OGGETTO: PARERE DI CONFORMITA' AL PTC IN MERITO ALL'AMBITO DI RIGENERAZIONE AR5 - PIANO ATTUATIVO A DESTINAZIONE COMMERCIALE IN VARIANTE AL PGT VIGENTE DI VERGIATE - RETTIFICA PIF STRALCIO DEL COMUNE DI VERGIATE

Deliberazione C.d.G. n. 70 del 27/06/2023.

**OGGETTO: ISTRUTTORIA TECNICA IN MERITO ALL'AMBITO DI RIGENERAZIONE AR5 - PIANO ATTUATIVO A DESTINAZIONE COMMERCIALE IN VARIANTE AL PGT VIGENTE DI VERGIATE - RETTIFICA PIF STRALCIO DEL COMUNE DI VERGIATE**

Estratto Piano delle Regole Vigente

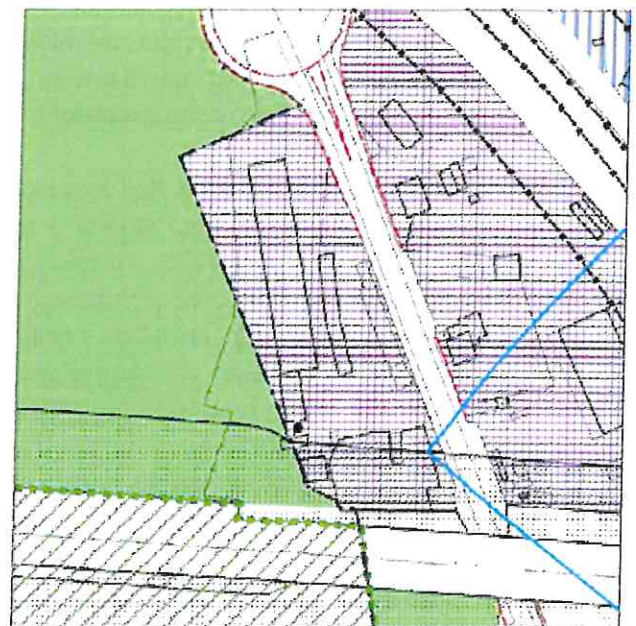
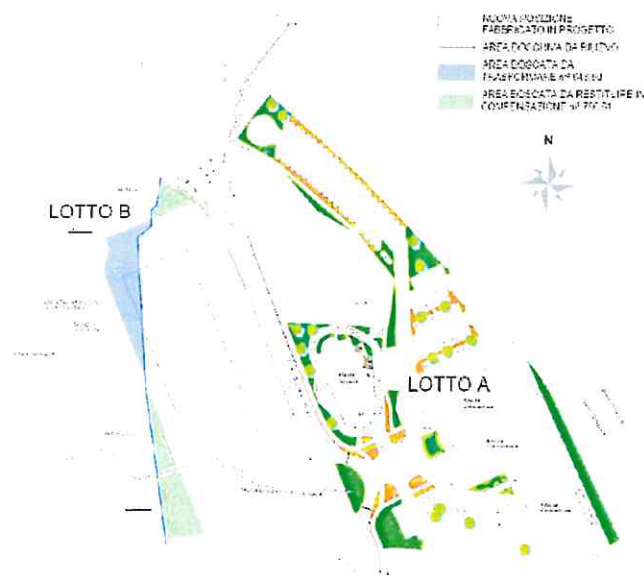
- La modifica del perimetro, mantenendo invariata la superficie che il PGT riconosce quale area urbana afferente all'insediamento, porterebbe ad una compensazione delle aree lungo il confine occidentale del comparto, con una **riduzione della zona boscata a nord** e la **contestuale restituzione di aree a verde nella fascia sud**, mantenendo però inalterata la superficie dell'area che il PGT individua come ambito edificato a destinazione urbana

- La trasformazione dell'area (triangolo a nord), ricadente in "Boschi oggetto di trasformazione speciale", rende necessaria la variazione/rettifica del PIF stralcio del Comune di Vergiate (adottato con Deliberazione
